# 45. FNP-Änderung „Windenergie“

Wesentliche Ergebnisse aus den  
frühzeitigen Beteiligungsverfahren  
(Bürger und Behörden)

# Restriktionsanalyse

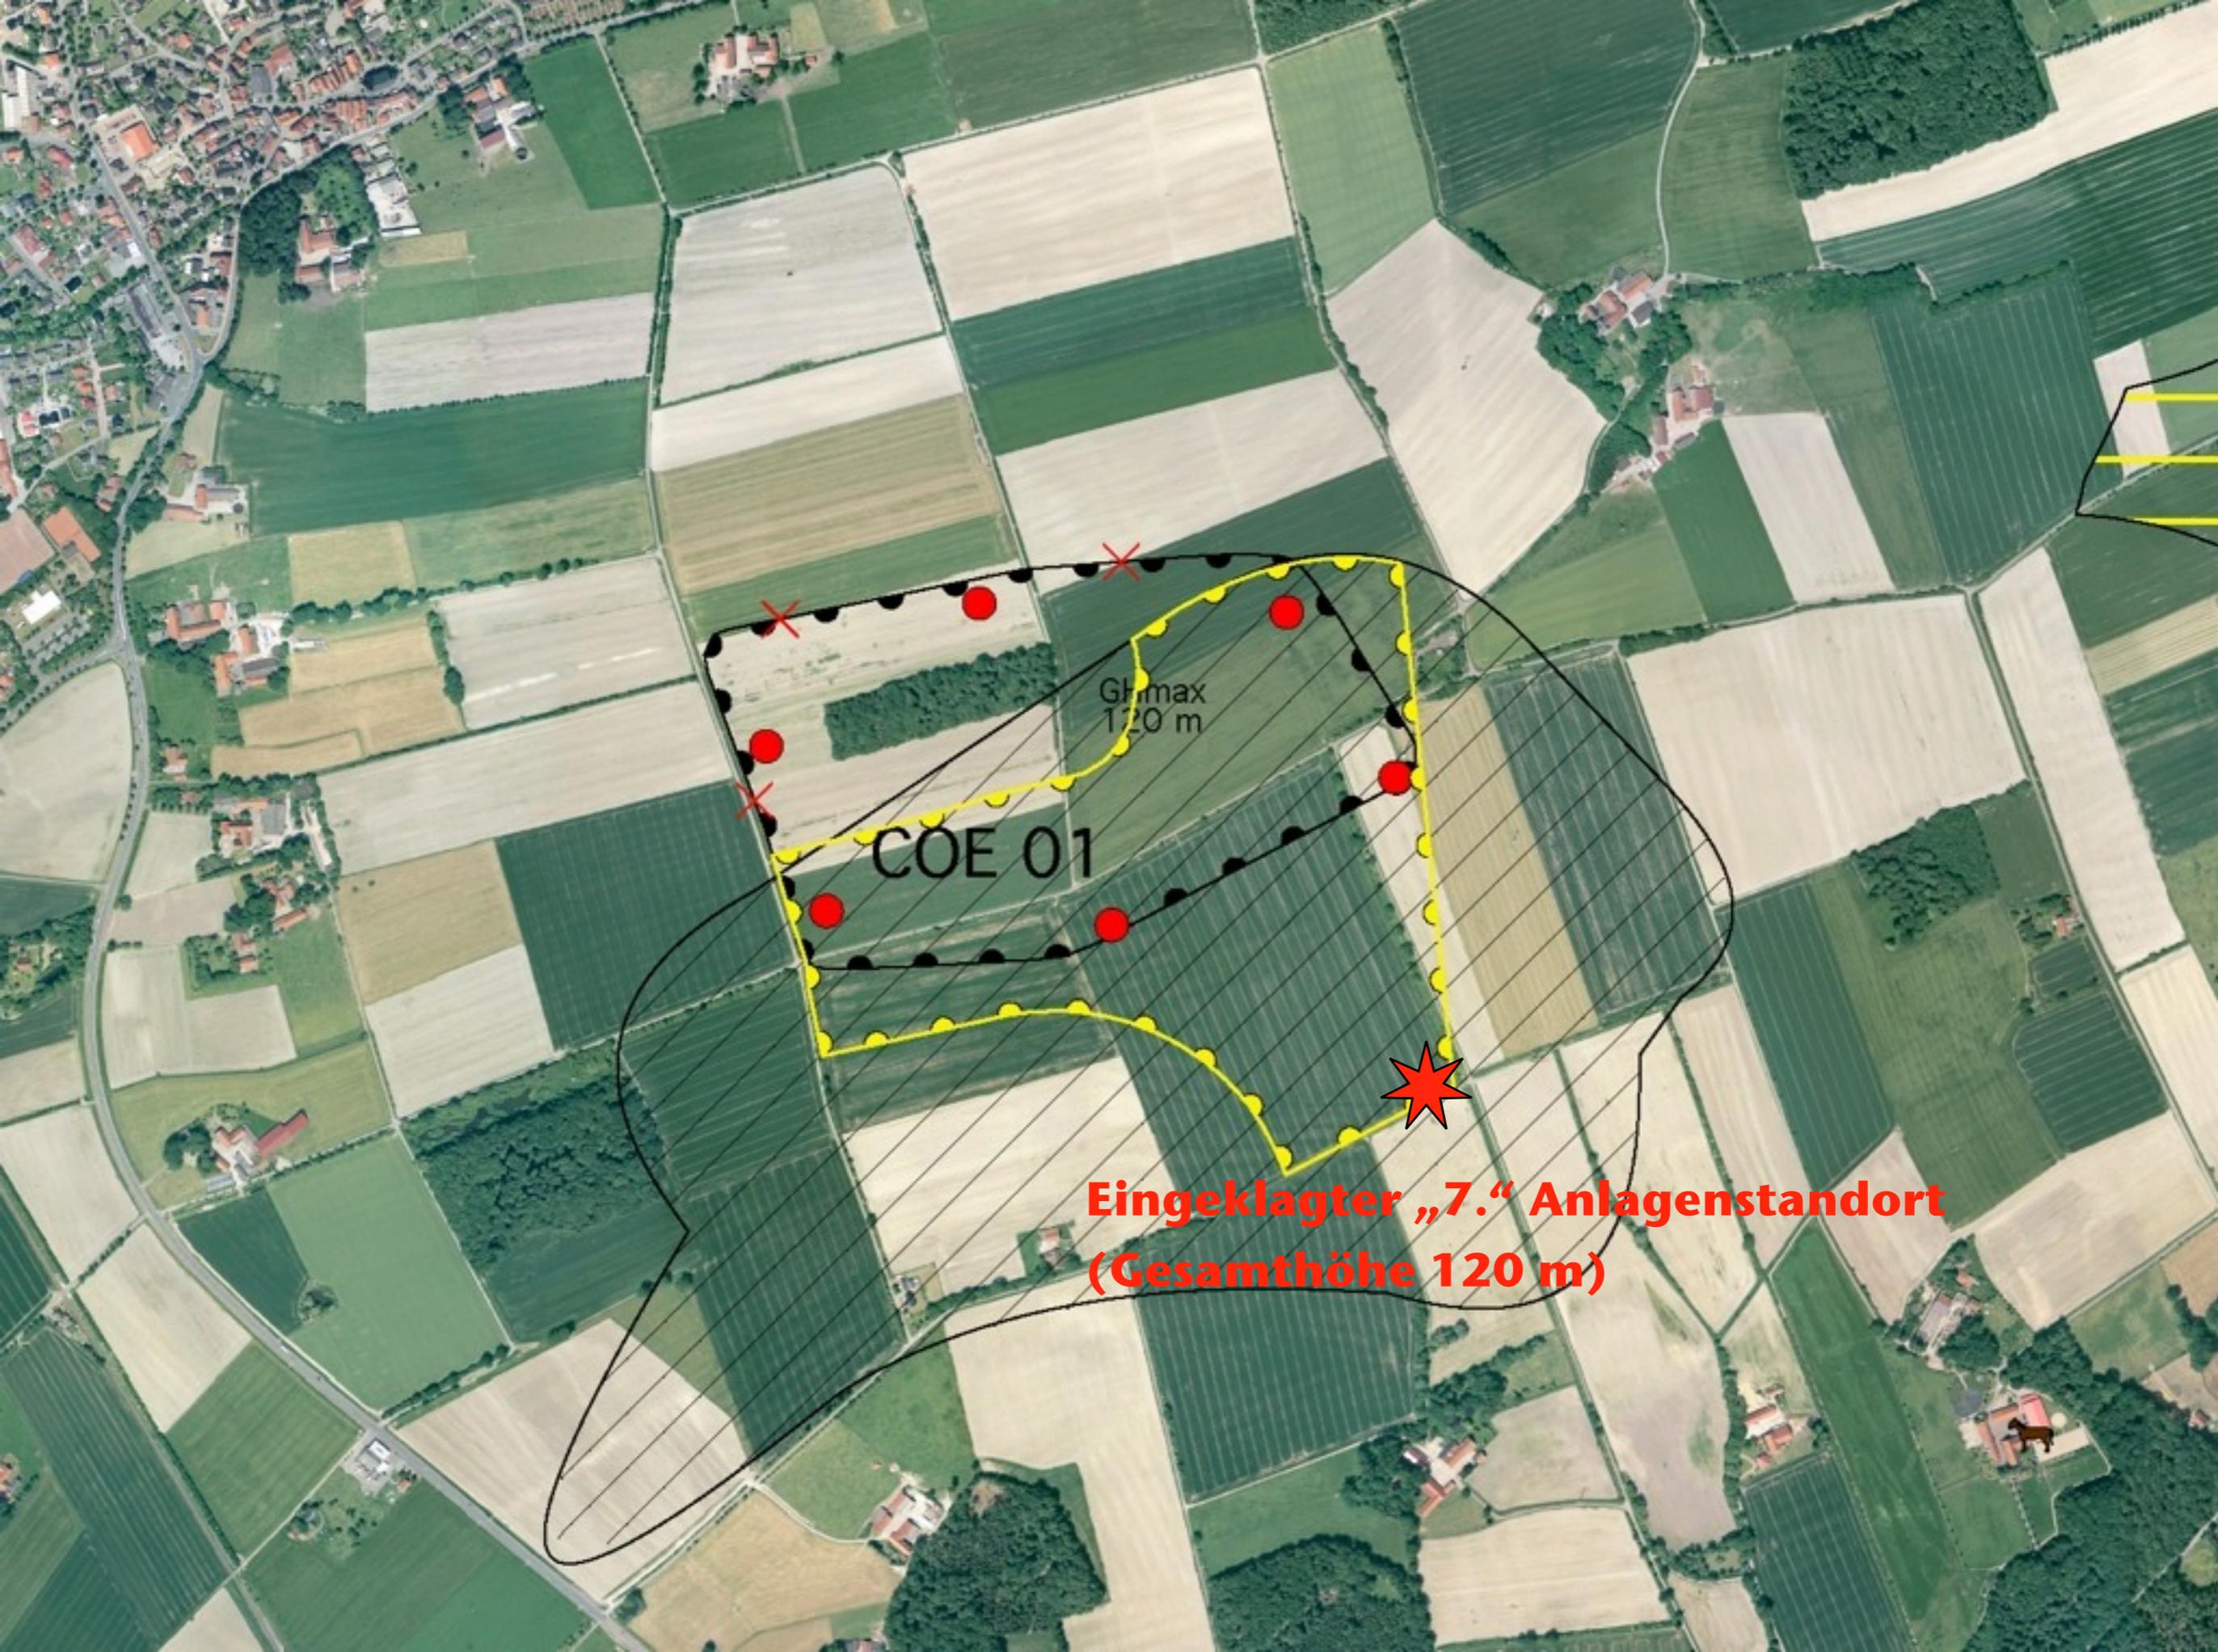
- (siehe Tischvorlage) Fordert ein Zielabweichungsverfahren.
- Ziele der Landesplanung sind kein Abwägungsgegenstand, sie sind zu beachten.
- Dennoch erscheint die Forderung hier überzogen, da die Darstellung lediglich konkretisiert wird.
- Eine Nachfrage erscheint notwendig; im Zweifelsfall wird der Antrag auf Zielabweichung gestellt.
- Zeitliche Dimension sollte kein Problem darstellen.

- Zwei Anlagen liegen künftig außerhalb der Zone und haben somit nur noch Bestandschutz.
- Hohes wirtschaftliches Risiko (bei Havarie).
- Bestandsschutz erlischt bei Totalverlust einer Anlage.
- Wahrscheinlich kein Vertrauensschaden nach § 39 BauGB (nur wenn Aufwendungen an Wert verlieren würden).
- Sicherlich kein Planungsschaden nach § 42 BauGB (Außenbereichsgrundstücke haben grundsätzlich keine Baulandqualität, im konkreten Fall stehen auch die Ziele der Landesplanung dezidiert entgegen).

- Die Notwendigkeit von Artengutachten wurden mit der unteren Landschaftsbehörde erörtert und verworfen.
- Das Vorhandensein von Fledermäusen ist unbestritten.
- Unbestritten ist auch ein Vergraulungseffekt durch die bereits betriebenen Windkraftanlagen.
- Der Verkleinerung der Zone COE 20 und das Abrücken vom Waldrand mit der Zone COE 01 reduziert die Fledermaus-Gefährdung erheblich.
- Monitoring bei künftigen Anlagen sinnvoll; nachzuweisen ist eine Gefährdung der Population!

- Abgestimmtes Repowering-Konzept (neue Anlagenkonfiguration mit deutlich leistungsstärkeren und höheren Anlagen).
- Soweit die artenschutzrechtliche Unbedenklichkeit nachgewiesen werden kann: erneute FNP-Änderung mit Verzicht auf die Höhenbegrenzung.
- Ggf. sogar Änderung des Regionalplanes beantragen, um die Zone nach Osten zu erweitern.

# Richtfunk

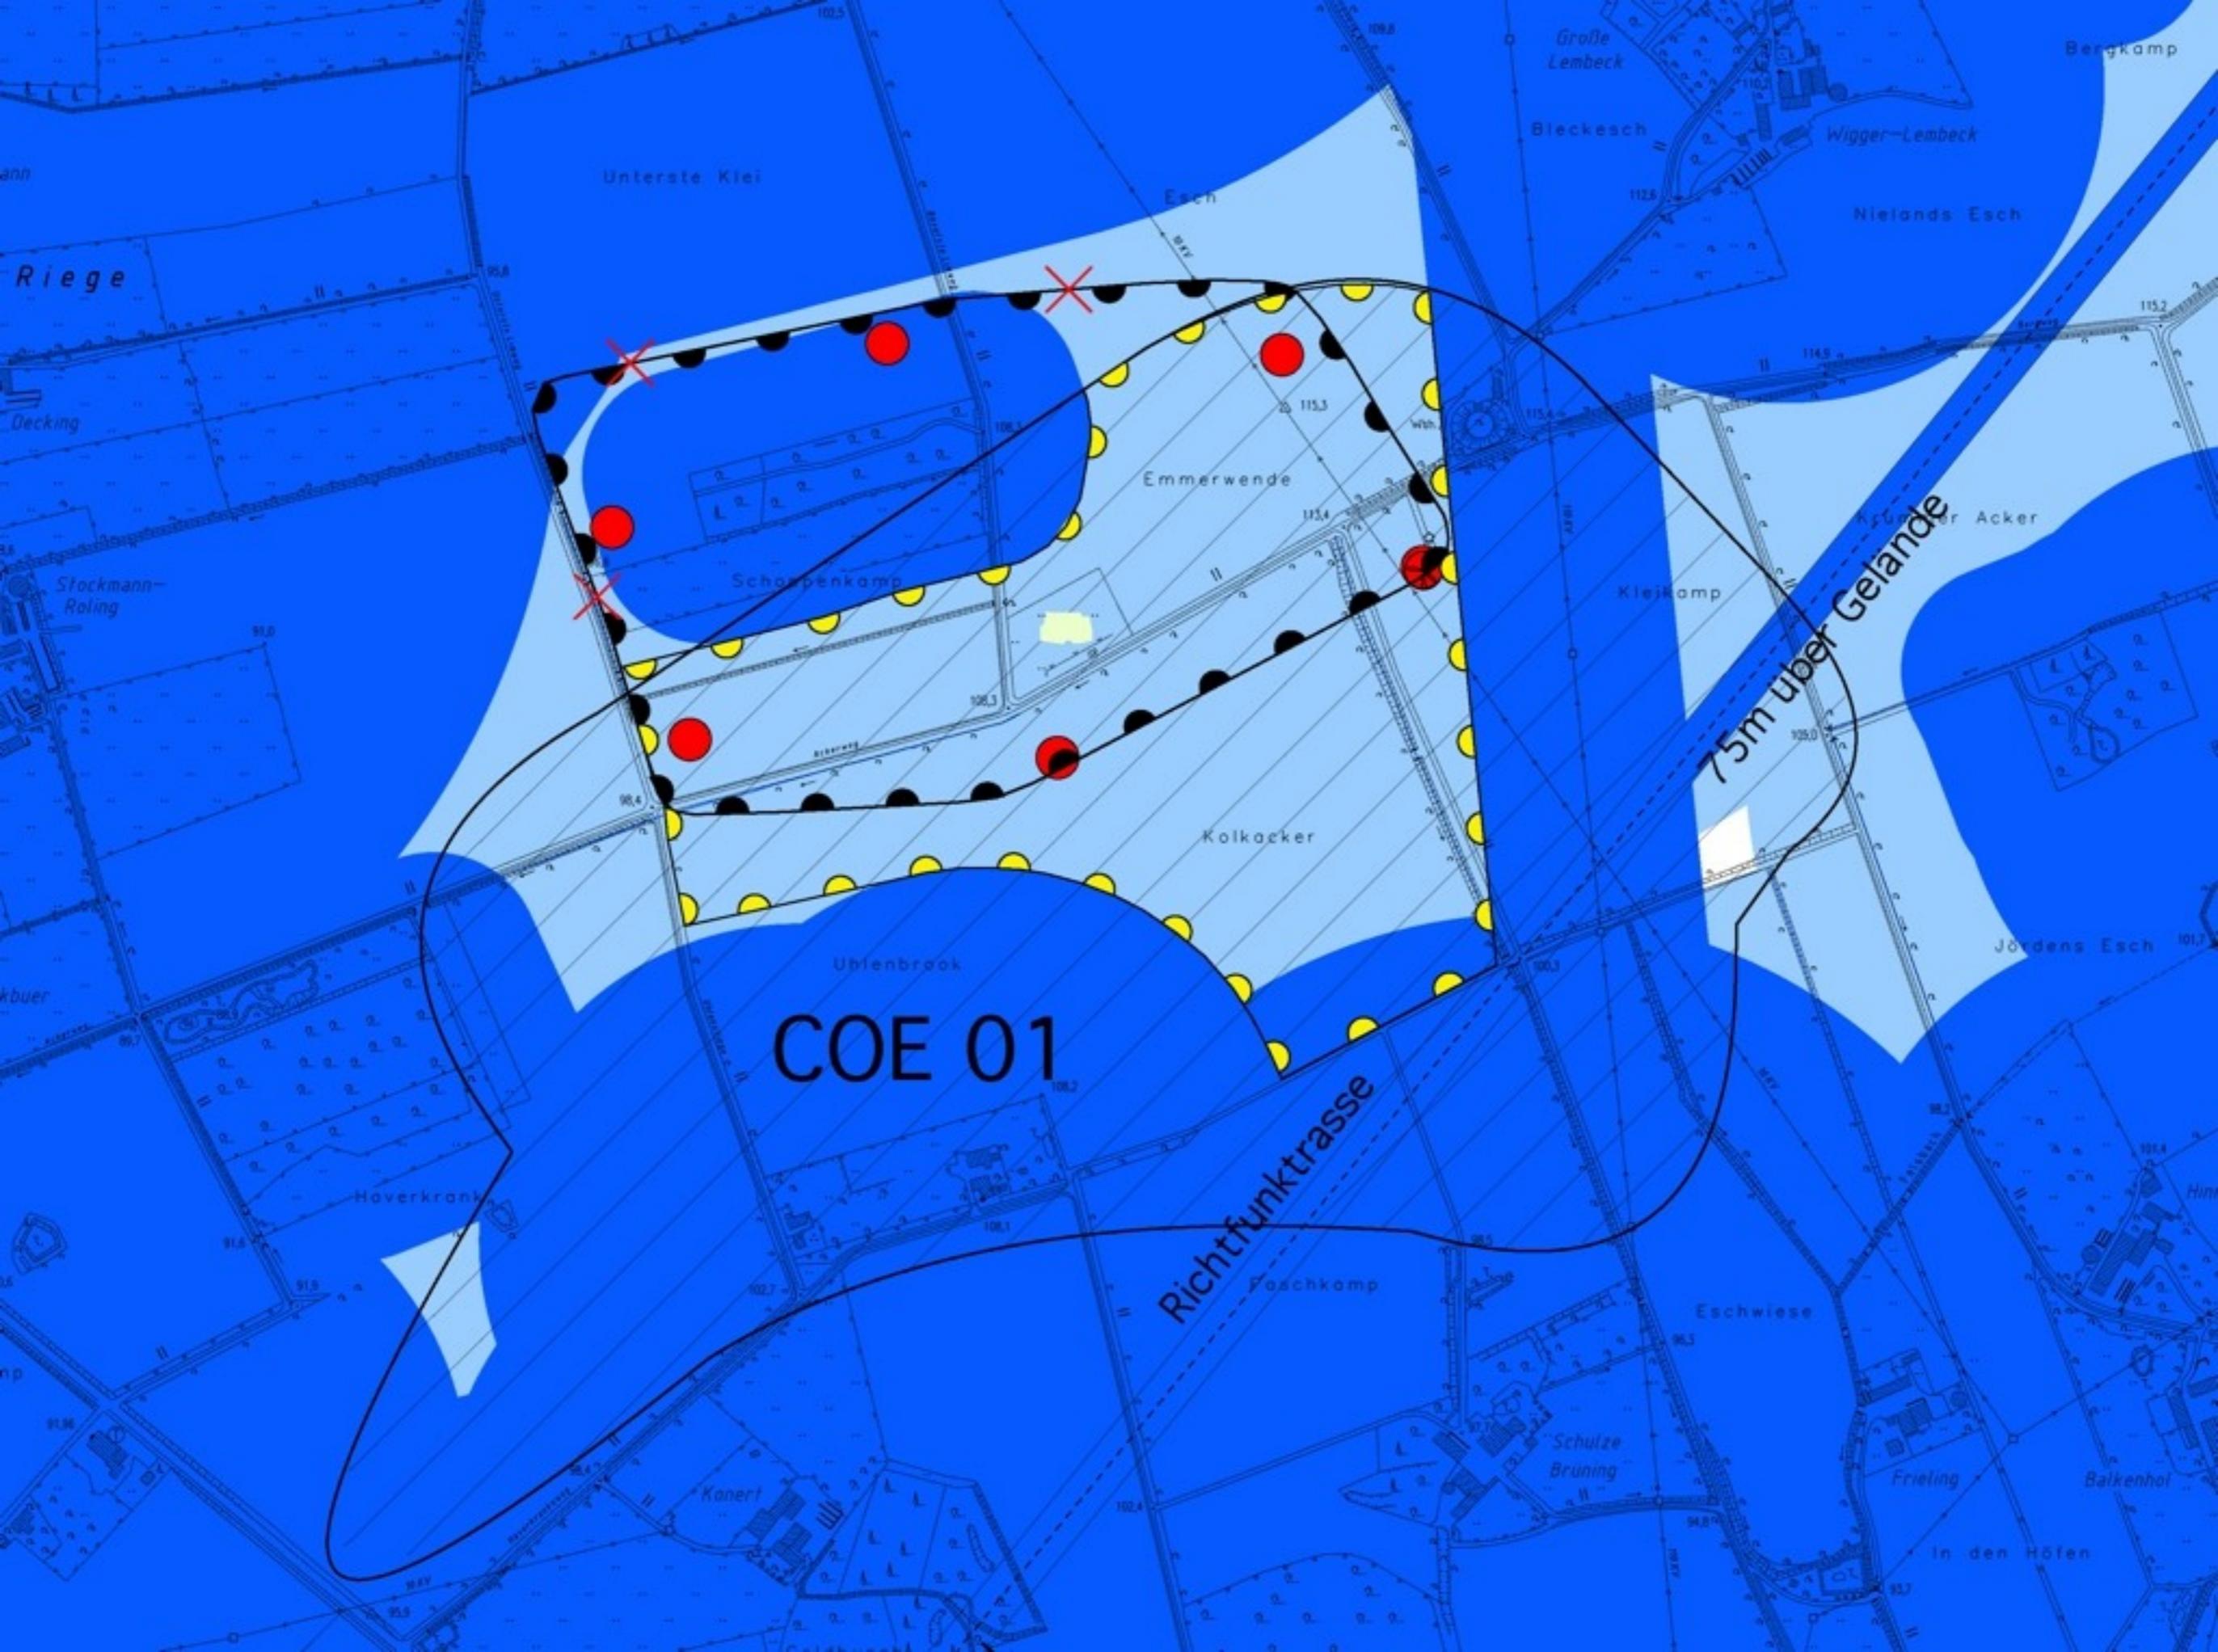
- 120,5 statt 120 m in COE 01.
- Gashochdruckleitung darstellen.
- Schutzabstände zu Freileitungen beachten.
- Richtfunk (20 m Schutzabstand beachten, siehe Tischvorlage der Amprion GmbH)

- Die Anregungen sind irrelevant, da die Zone nicht betroffen ist.
- Der Hinweis auf das Urteil ist irreführend, da die Richter ausdrücklich ausgeführt haben, dass die Fragestellung Richtfunk=Tabu nicht zu entscheiden gewesen sei.
- Wichtig und richtig ist allerdings der Hinweis auf die Frage, ob die Konzentrationszone für die Maststandorte oder für die Gesamtanlage gilt. Daher eine Klarstellung in Plan (und Begründung).

Konzentrationszone für Windenergienutzung als überlagernde Darstellung (Windkraftanlagen dürfen diese Zone auch mit Teilen der Anlage -Rotorblätter- nicht überschreiten)  
In der Zone sind Windkraftanlagen einschließlich technisch untergeordneter Nebenanlagen (z.B. Leitungen, Umspannstationen, Wartungsauffstellflächen) zulässig.
